Stadt Karben

Bebauungsplanentwurf Nr. 178 "Gewerbegebiet Spitzacker" in der Gemarkung Okarben

Beschlussvorlage für die Stadtverordnetenversammlung zu den eingegangenen Stellungnahmen und Anregungen der Bürger gem. § 3 (2) BauGB und der Behörden und sonstigen Träger öffentlicher Belange gem. § 4 (2) BauGB im Rahmen der Offenlage.

Unmaßstäblich und nicht auf Plangrundlage des Amtlichen Liegenschaftskatasters dargestellte Planungsvorstellungen der Bahn, die die Überflughilfe für Fledermäuse und andere Maßnahmen darstellen.

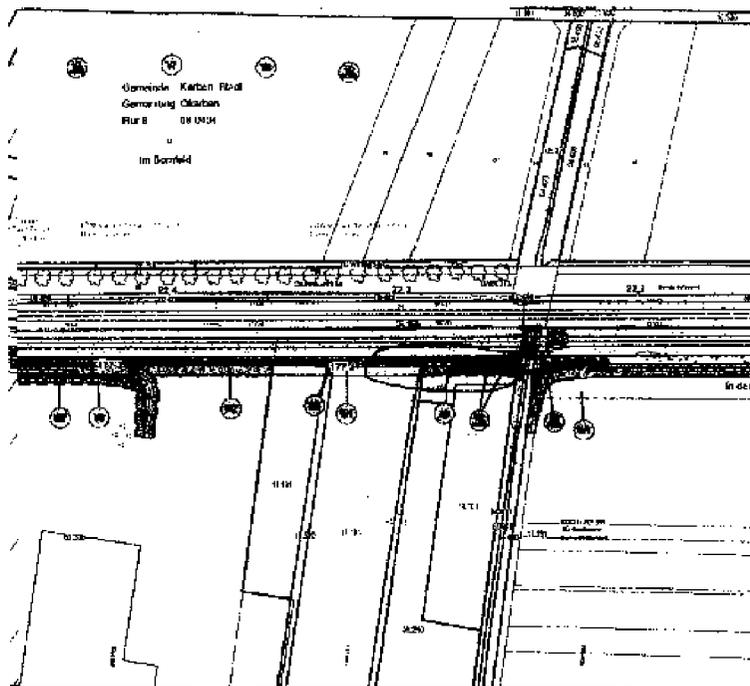
Für die reibungslose Realisierung unserer Baumaßnahme S6, 2. Baustufe ergibt sich also ein Gesamtabstand zur jetzigen Bahngrenze von 21 m. Detaillierte Angaben können Sie aus den anliegenden Planausschnitten ersehen.

Die Überflughilfen sind zwischenzeitlich als neue Maßnahme hinzugekommen. Sie verändern jedoch den Platzbedarf nicht.

ad 3.3: Die Überflughilfe für Fledermäuse wird innerhalb des Geltungsbereiches im 30,0 m breiten Renaturierungsbereich des Heitzhöfer Baches in Form einer „Baumhecke“ angepflanzt werden. Diese Maßnahme wird als Festsetzung in den Bebauungsplan übernommen und als Ausgleichsmaßnahme eingerechnet.
